SOLICITUD DE ORDEN DE CAMBIO #1

SOLICITUD DE ORDEN DE CAMBIO # 1

El motivo de la presente, es para hacer referencia al proyecto denominado **"RELLENO CON BALASTO, INSTALACIÓN DE SISTEMA DE DRENAJE CON TUBERÍA PVC PARA ALCANTARILLADO DE 12" Y CONSTRUCCIÓN DE MUROS DE MAMPOSTERÍA DE PIEDRA, EN COLONIA EL MILAGRO, BARRIO EL CENTRO, VILLA DE SAN LUIS LA HERRADURA, DEPARTAMENTO DE LA PAZ"**. En el cual en conjunto con la supervisión El Arq. Armando Rigoberto Bautista Castro y el Arq. Wilber Asdrúbal Arévalo Villegas administrador de contrato del proyecto se han realizado observaciones técnicas que nos da lugar de hacer modificaciones en las actividades contratadas y en consecuencia a ello, se procede a **La Orden de Cambio #1** que refleja disminución y aumento de obra en las actividades contratadas, al mismo tiempo y en común acuerdo con todas las partes involucradas se sugiere incluir nuevas actividades que son necesarias para la funcionalidad y duración esperada del proyecto. En este contexto a continuación se detallan cada una de las observaciones más importantes que se cuestionaron en la obra.

SITUACION ACTUAL DE LAS AREAS A INTERVENIR

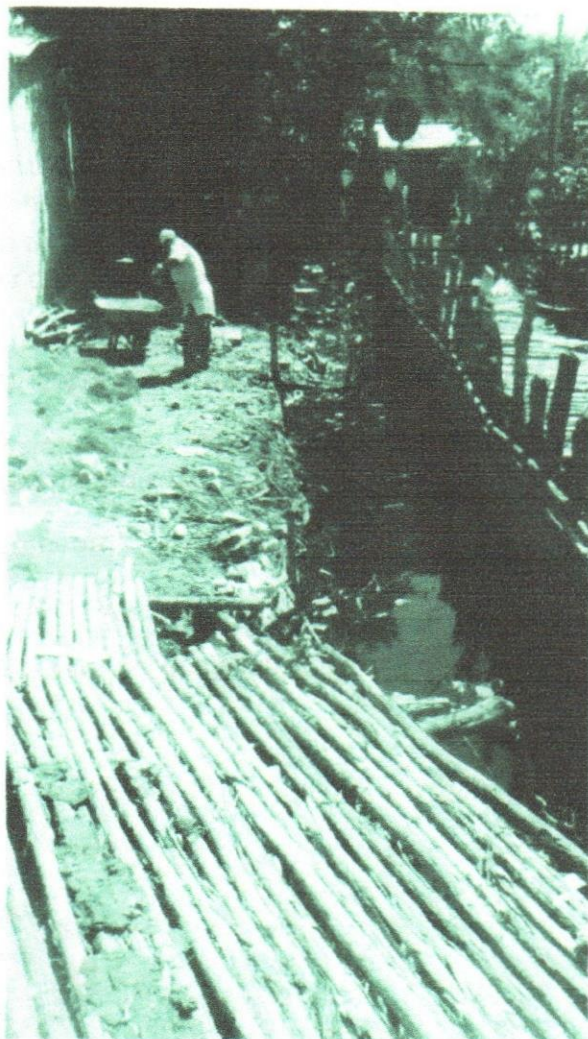
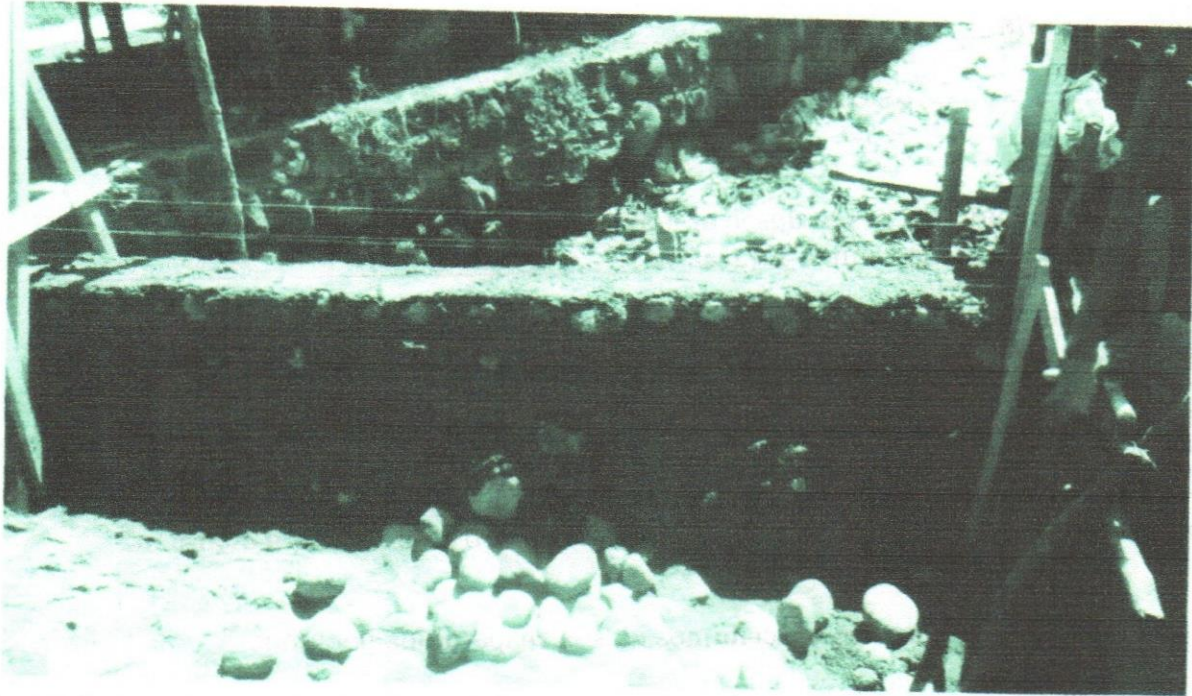
Aproximadamente en la estación 0+95.00 existe un área la cual es un zanja y el acceso a 3 viviendas las cuales se han improvisado pasarelas peatonales con madera de mangle para poder tener acceso hasta sus viviendas, pero en esta área surge el mismo problema ya que la acumulación de agua de las mareas altas genera condiciones insolubles para los habitantes de la colonia el milagro.

Aproximadamente en la estación 0+75.00 existe un área la cual es un zanja y el acceso de una vivienda en la cual se ha improvisado una pasarela peatonal con madera de mangle para poder tener acceso hasta la vivienda, pero en esta área surge el mismo problema ya que la acumulación de agua de las mareas altas genera condiciones insolubles para los habitantes de la colonia el milagro.

Para evitar el estancamiento de aguas residuales que dejan las mareas altas y que generan contaminación olfativa, para dar una mejor evacuación de las mismas se propone la instalación de tubería de cemento de 24", en el zanja que deriva del costado poniente de la colonia el milagro que según el recorrido realizado por este zanja se evacuan las aguas lluvias de los habitantes de la Finca.

Se propone dar solución a la problemática mediante la colocación de material balasto para relleno del área para alcanzar los niveles de superficie terminada que se están alcanzando con la realización del proyecto actual.

Se propone dar solución a la problemática mediante la colocación de material balasto para relleno del área para alcanzar los niveles de superficie terminada que se están alcanzando con la realización del proyecto actual.

Para dar una solución al problema se proyecta la introducción de tubería de cemento de 24", la construcción de cajas de registro y la colocación de material balasto como material de cobertura sobre la tubería.

DIMENSIONES DE MURO SEGÚN DISEÑO INICIAL

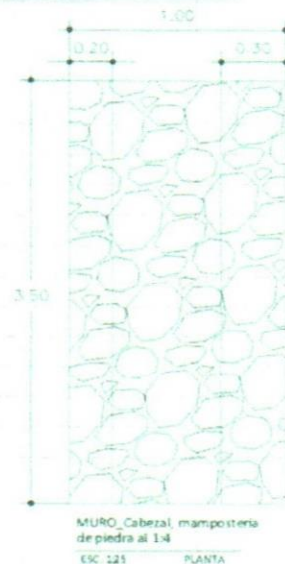
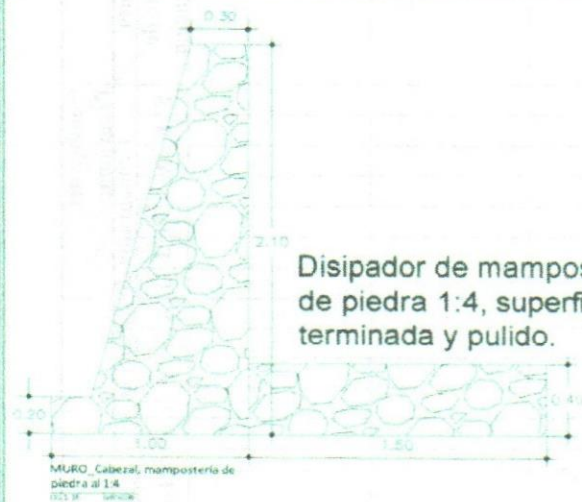
Se proyecta el aumento de longitud del muro de mampostería de piedra al final del proyecto donde las dimensiones según diseño corresponden al siguiente detalle:

DIMENSIONES DE MURO SEGÚN ORDEN DE CAMBIO #1
DIFFERENCIA EN LONGITUD= 1.92 ML

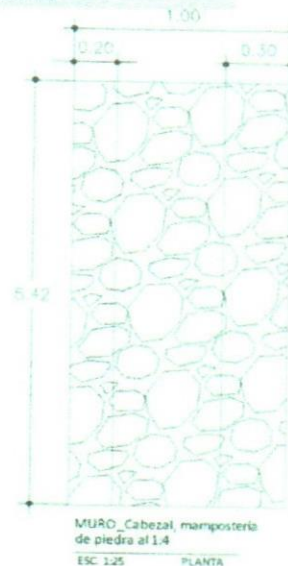
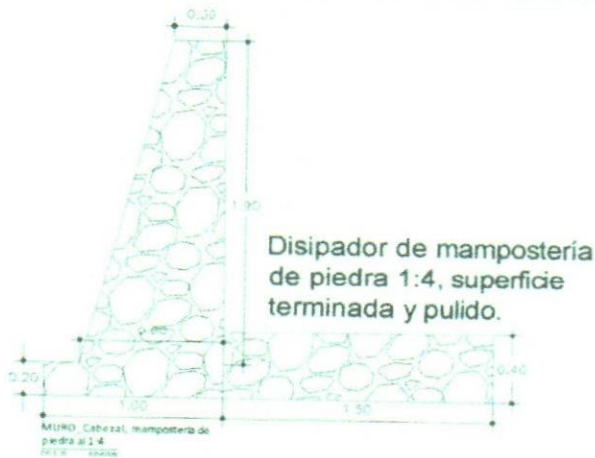
Se proyecta el aumento de longitud del muro de mampostería de piedra al final del proyecto donde las dimensiones según diseño corresponden al siguiente detalle:

PERFIL DE ELEVACION_TRAMO 1 DE TUBERIA DE CEMENTO DE 24"

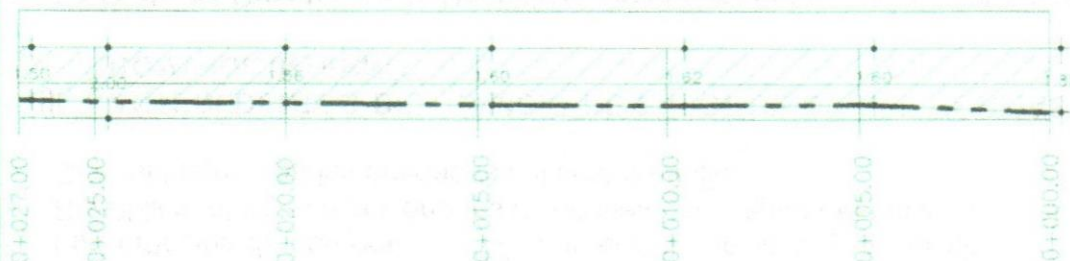
MATERIAL BALASTO EN TRAMO DE TUBERIA DE CEMENTO

PERFIL DE ELEVACION_TRAMO 2 DE TUBERIA DE CEMENTO DE 24"

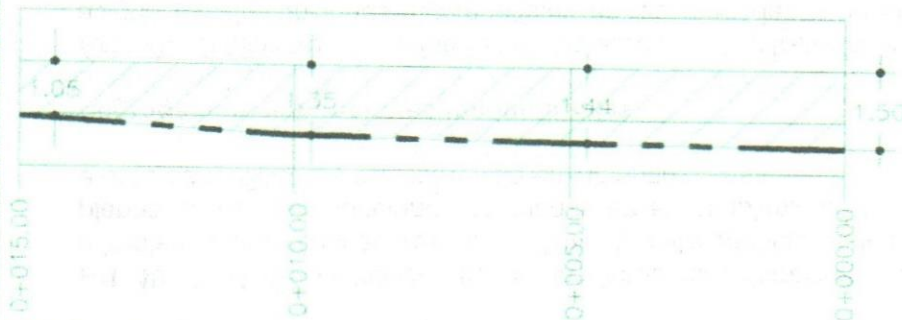
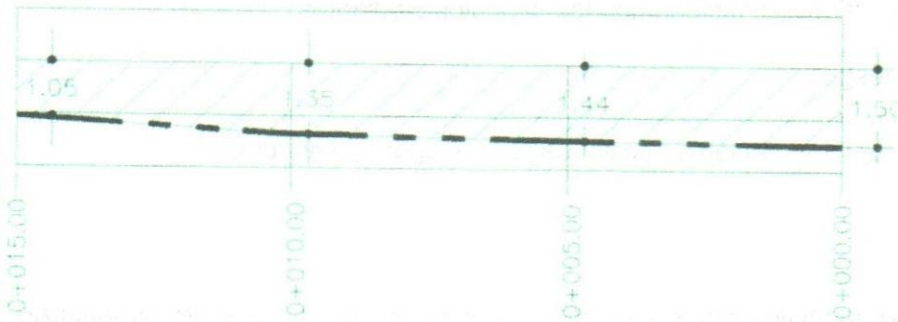
MATERIAL BALASTO EN TRAMO DE TUBERIA DE CEMENTO

PLANTA_RELLENO CON BALASTO EN PASAJE

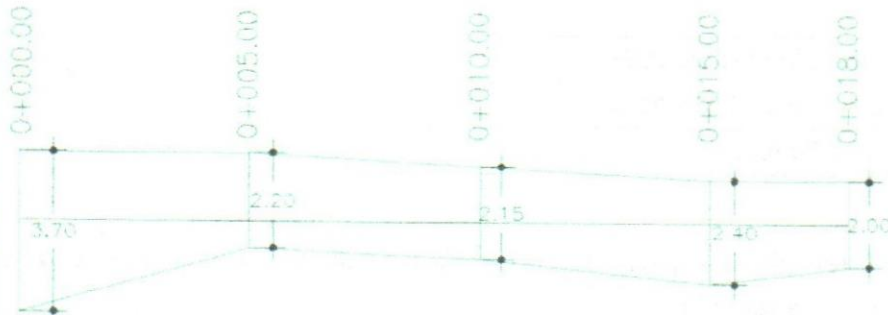
MATERIAL BALASTO EN PASAJE

LONGITUD= 18.00 MT

PERFIL DE ELEVACION_RELLENO CON BALASTO 1

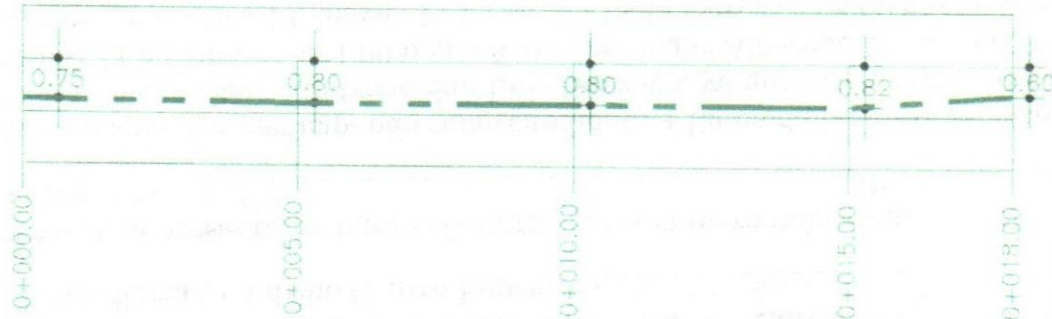
MATERIAL BALASTO EN PASAJE

PLANTA_RELLENO CON BALASTO EN ZANJO 2
 ESC. 1:100

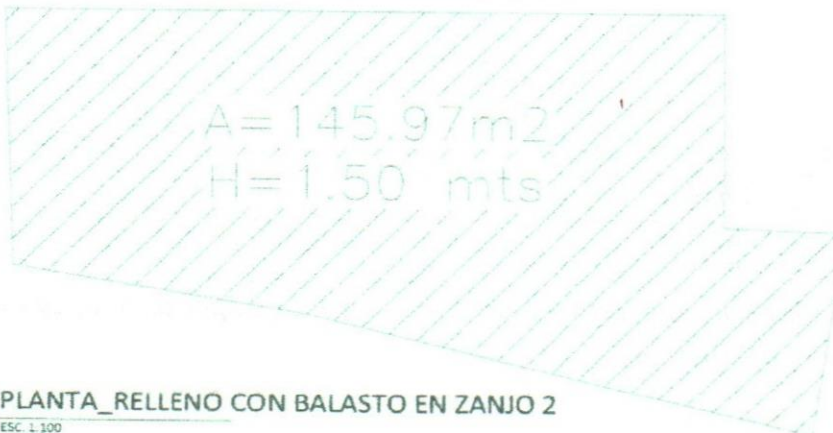
RELLENO CON MATERIAL BALASTO 3

SECCION DE EXCAVACION PARA INTRODUCCION DE TUBERIA PVC

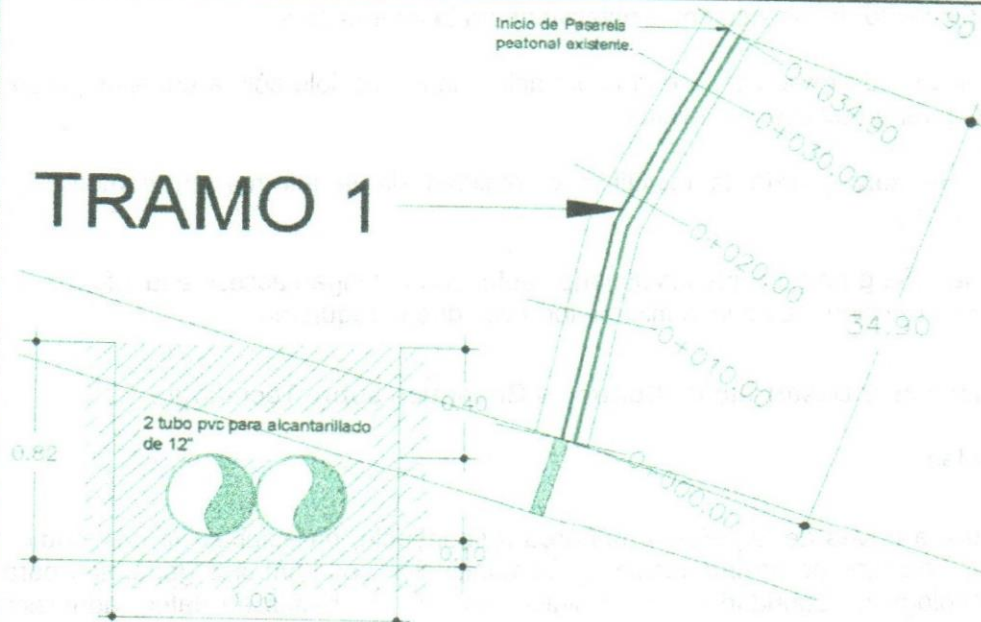
5.00 Introduccion de Tuberia pvc de 12" en Tramo de canaleta recolectora de de aguas lluvias y Caja recolectora de aguas lluvias_1.

ACTIVIDADES EN DISMINUCION

PERFIL DE ELEVACION_RELLENO CON BALASTO 1

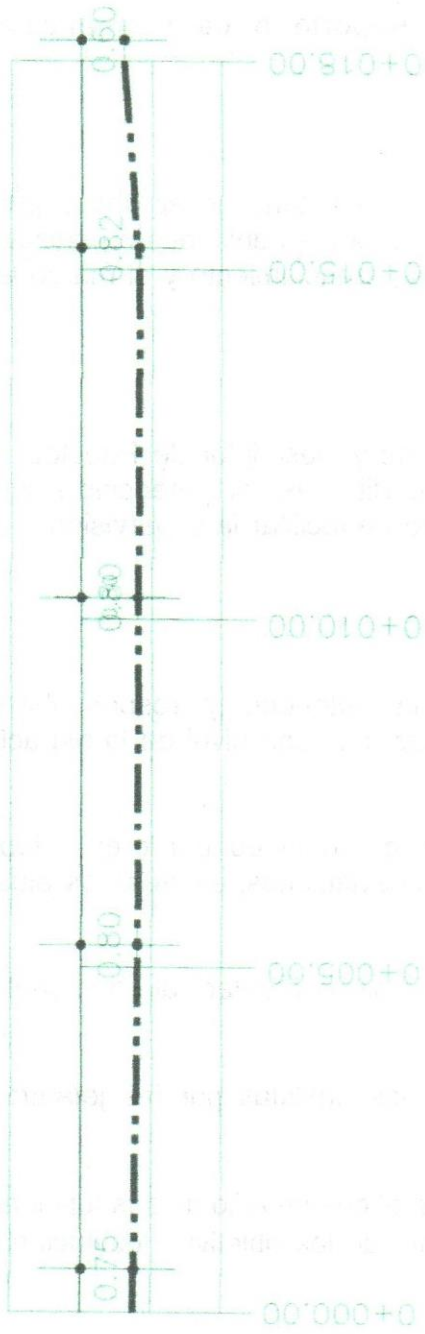
**ORDEN DE CAMBIO #1
INTERVENCIONES COLONIA EL MILAGRO**
